KUCA 設置変更申請書の添付 10 の「実験物の異常等による反応度の付加」について

2020年11月28日
京都大学複合原子力科学研究所

2020年12月2日
京大 KUCA ヒアリング資料

京都大学臨界実験装置 (KUCA)
設置変更承認申請について

図 1 制御棒の挿入状態
(照射物照射中 (左)、照射物落下後 (右))

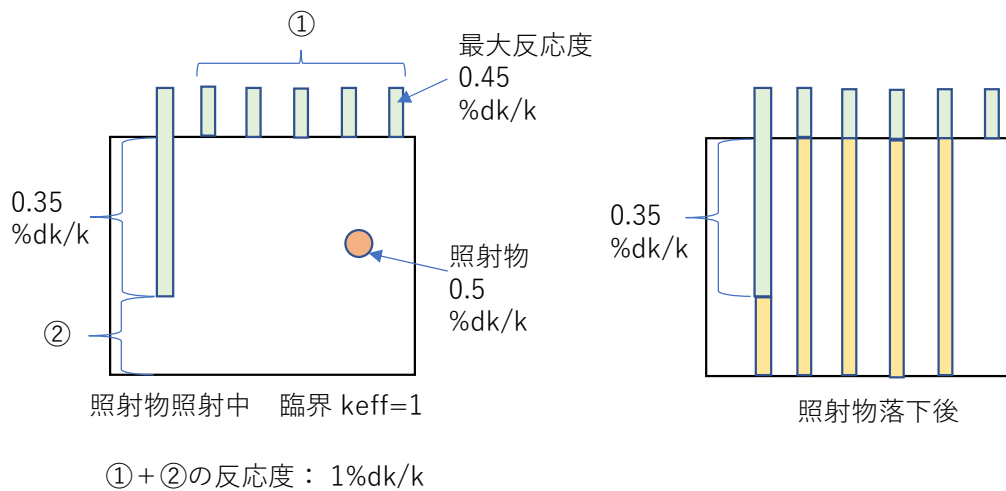
しかし、この解析においては制御棒の全反応度のうち過剰反応度分は既に炉心に印加されているために、スクラム時の反応度印加量が少なくなることを見落としてしまっていたことが判った。

臨界時には制御棒を過剰反応度の 0.5 % $\Delta k/k$ 分だけ挿入しているので、スクラムにより炉心に加えることができる制御棒反応度は

$$1.35 - 0.35 = 1.0 \% \Delta k/k \quad (\text{図 1 左図})$$

スクラム後の未臨界の反応度の値が現申請書の $-0.4 \% \Delta k/k$ ではなく、 $-0.05 \% \Delta k/k$ が正しい値である。

臨界時には制御棒を過剰反応度の $0.35\% \Delta k/k$ 分だけ挿入しているので、スクラムにより炉心に加えることができる制御棒反応度は

$$1.35 - 0.35 = 1.0\% \Delta k/k \quad (\text{図 1 左図})$$

図2 照射物落下に伴う出力変化 (L5.5P-50 炉心)

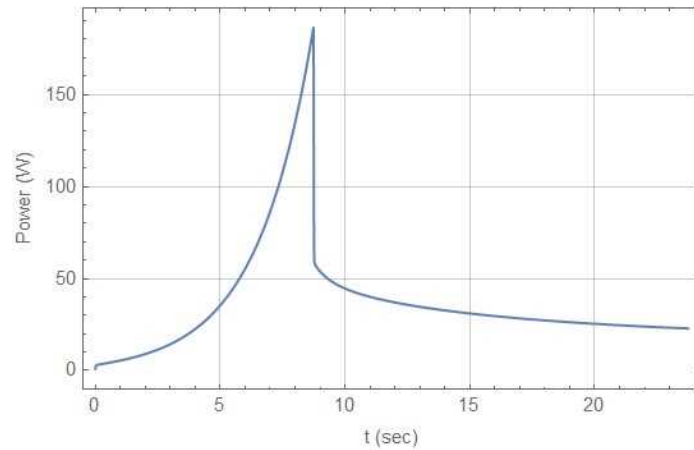
この修正したシナリオでの原子炉の出力変化を図 2 に示す。

$t=0$ で照射物が落下することにより出力は上昇し、8.7 秒後に出力は 120W を越えてスクラム信号が発生し、その 1 秒後にステップ状の負の反応度が印加されて出力は低下する。未臨界状態のため出力は徐々に低下し、1205 秒後には 0.1W となる。

現申請書の添付 10 の解析よりスクラム時に印加される反応度が小さくなるため、停止までに時間が掛かり、積算出力が大きくなり燃料温度上昇量が現申請書の記載値とは異なってくる。

図 1 制御棒の挿入状態
(照射物照射中 (左)、照射物落下後 (右))

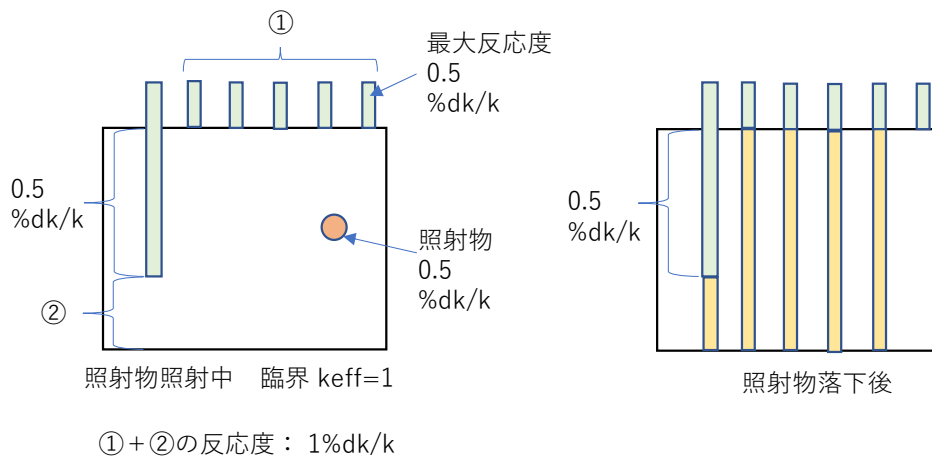
しかし、固体炉心の場合と同様に制御棒の全反応度のうち過剰反応度分は既に炉心に印加されているために、スクラム時の反応度印加量が少なくなることを見落としてしまっていたことが判った。

臨界時には制御棒を過剰反応度の $0.5\% \Delta k/k$ 分だけ挿入するので、制御棒反応度は

$$1.5 - 0.5 = 1.0\% \Delta k/k \quad (\text{図 3 左図})$$

$$1 - 0.5 = 0.5 \% \Delta k/k \quad (\text{図 3 右図})$$

となり、照射物の落下 ($+0.5 \% \Delta k/k$ の反応度印加) 後の出力が上昇しスクラムにより負の反応度 ($0.5 \% \Delta k/k$) が印加するが、

$$0.5 - 0.5 = 0 \% \Delta k/k$$

となるので、原子炉は臨界状態にまでしか到達しない。

図 1 照射物落下に伴う出力変化 (C30G0(4列)炉心)

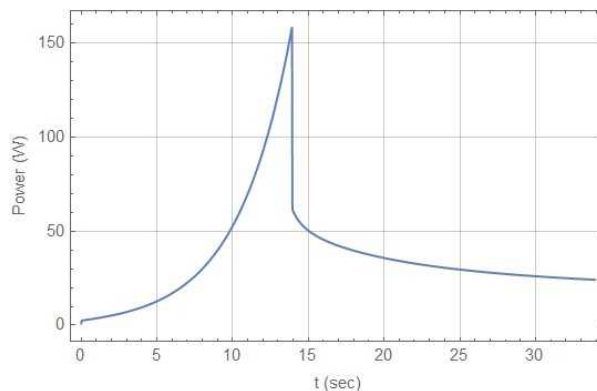
炉心装荷物（以下、照射物）が原子炉の出力運転中に位置が変化した場合について（例えば炉心から落下した場合）、KUCA 設置変更申請書（平成 28 年 5 月 11 日承認、高濃縮燃料を使った現状版、以下、現申請書）の添付 10 の「運転時の異常な過渡変化」のシナリオとして解析が行われているが、2020 年 11 月 27 日付けの説明資料の通り、照射物の反応度を「絶対値として 0.5% $\Delta k/k$ 以下」とした場合には、軽水炉心においては one rod stuck を仮定したときの制御棒落下のみでは未臨界に移行できない可能性があることが判った（軽水の排水を併用すれば確実に未臨界に移行することはできる）。

現申請書において、照射物の反応度を「絶対値として 0.45% $\Delta k/k$ 以下」として解析を行った結果を図 1 に示す。

t=0 で照射物が落下することにより出力は上昇し、12.9 秒後に出力は 120W を越えてスクラム信号が発生し、その 1 秒後に出力が 158W まで上昇しステップ状の負の反応度が印加されて出力は低下する。未臨界状態のため出力は徐々に低下し、1277 秒後には 0.1W となる。

- ・ 「現申請書においては照射物の反応度を「絶対値として 0.45% $\Delta k/k$ 以下」と記載すべきであった。」としているが、0.45%の根拠。(⑩と関連)

現申請書においては照射物の反応度を「絶対値として 0.45% $\Delta k/k$ 以下」と記載すべきであった。

11/27 付け資料の計算結果に示した通り照射物の反応度が 0.45% $\Delta k/k$ であれば one rod stuck を仮定しても未臨界として停止させることができるので、照射物の反応度の制限値を 0.5% $\Delta k/k$ ではなく 0.45% $\Delta k/k$ 以下と記載すべきであったと考えております。

⑨で述べたように、軽水減速炉心、固体減速炉心共に現在審査中の設置変更申請書中の照射物の反応度の制限値を少なくとも $0.45\% \Delta k/k$ 以下と変更する必要があり、その場合は one rod stuck を仮定しても未臨界として停止させることができると考えております。

図 2 過剰反応度の説明

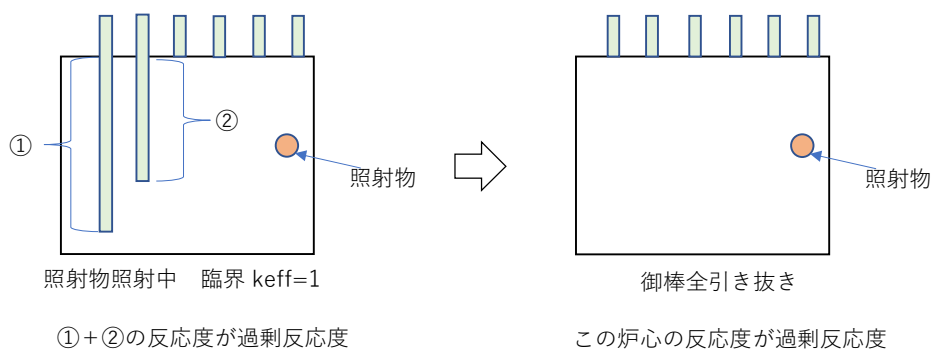
- ・ 照射物照射中での照射物落下により 0.5%の反応度が添加されているとしているが、出力上昇時点では一定の反応度があり、落下物の低下により炉心の反応度が、最大過剰反応度を超えることになるのではないか。
- ・ 上記の事から、照射物落下による添加される反応度と、制御棒による炉心の反応度を加えたものが最大過剰反応度以下になる必要があると考えられるが、考え方を示すこと。

- ・ 炉心内に照射物が装荷されている、装荷されていないに関わらず、臨界状態から全ての制御棒(6本)を炉心から全引き抜き状態としたときの反応度を過剰反応度とする。

京大側としてはこれまで実験物の有無にかかわらず、最大過剰反応度が最大値を超えなければよいと考えてきた。この件については今後ご相談したいと思います。

B 架台の金線、および Cd チューブの照射炉心配置図

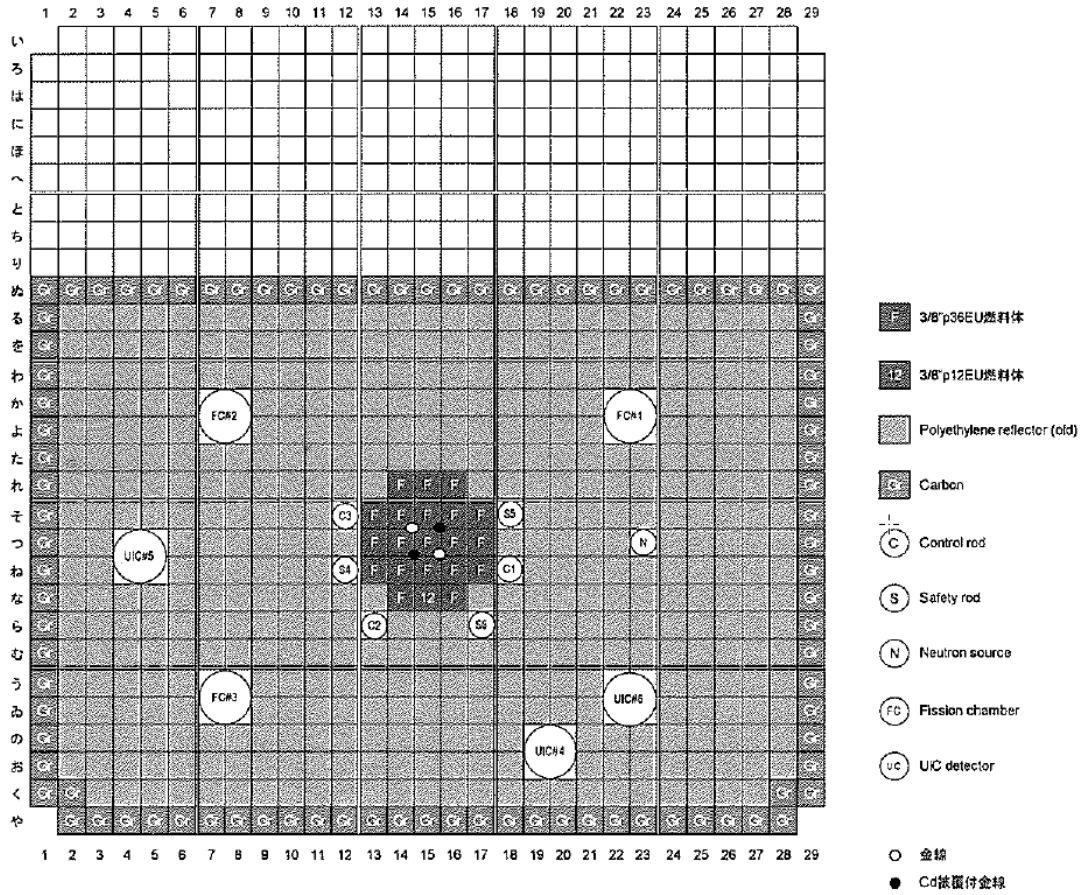
・固体減速炉心の照射炉心配置図での Cd 管の長さは、 $15\text{m} \times 2 = 30\text{mm}$ 、C 架台の照射炉心配置図での Cd 管の長さは $1.3\text{mm} \times 4 = 5.2\text{mm}$ となっている。②との関係について明確化。

固体減速炉心、軽水減速炉心共に同じ Cd チューブ (外径約 2.3mm 、内径約 1.3mm) を適当な長さに切って使用しております。11/28 付け資料の説明では、固体減速炉心では長さ約 15mm のものを 2 本貼り付け、軽水減速炉心では長さ約 30mm のものを 4 本貼り付けて照射を行っています。

C 架台の金線、および Cd チューブの照射炉心配置図

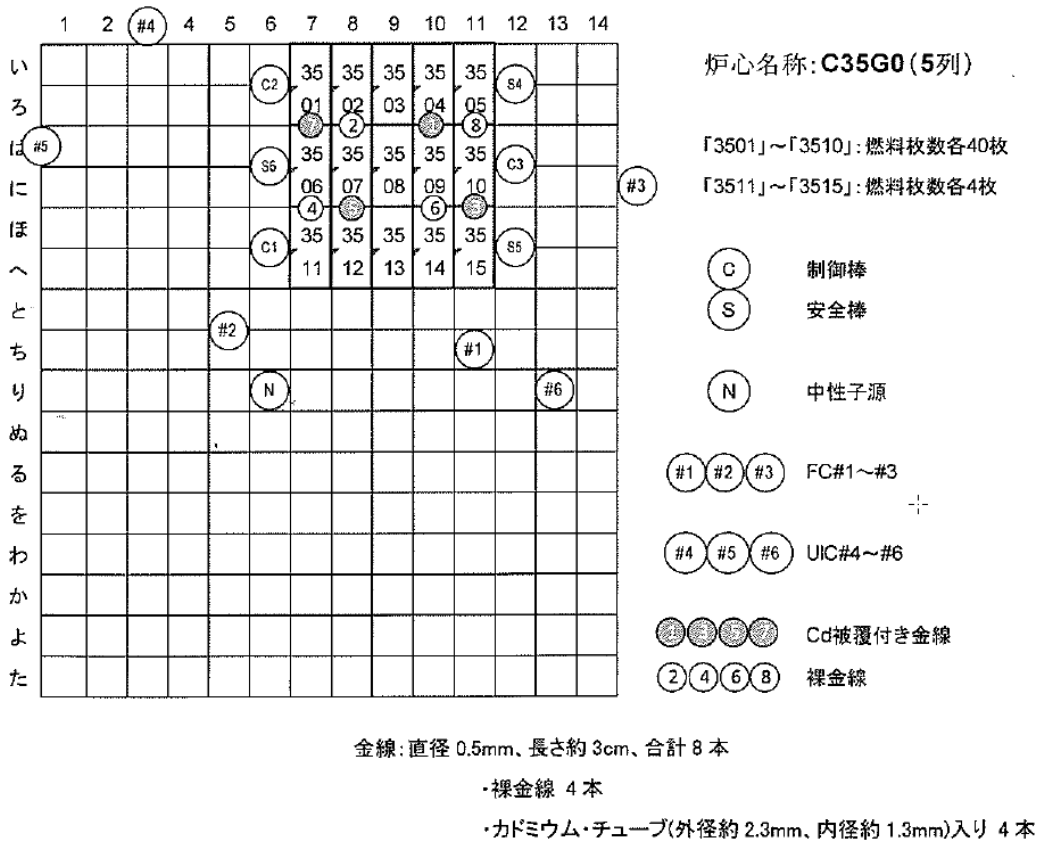
・「保安規定第 8 7 条にある特性測定を行った記録」において、軽水減速架台の「照射物の反応度は $0.10\% \Delta k/k$ であり」との記載があるが、その方法が示されていない。評価方法及び測定方法。直接的な評価がない場合は、核的制限値を満たすとした判断の根拠。
 (11/26 付資料は C35G0(4 列)炉心であるのに対して、11/28 付資料は C35G0(5 列)炉心が掲載されている)

11/28 付け資料 (補足-2) の C35G0(4 列)の軽水減速炉心での照射物の反応度については以下のように評価しています。

照射物の反応度は臨界状態での各制御棒位置と制御棒の反応度校正曲線から求めています。算出方法は以下の通りです。

制御棒	制御棒価値 ($\% \Delta k/k$)	照射物装荷時の 臨界制御棒位置 (mm)	挿入反応度 ($\% \Delta k/k$)
C1	0.0494	458.94	0.0071
C2	0.4871	458.06	0.0709
C3	0.5485	458.93	0.0788
合計			0.1568

照射物の反応度 : $0.2617 - 0.1568 = \mathbf{0.1049 \% \Delta k/k}$
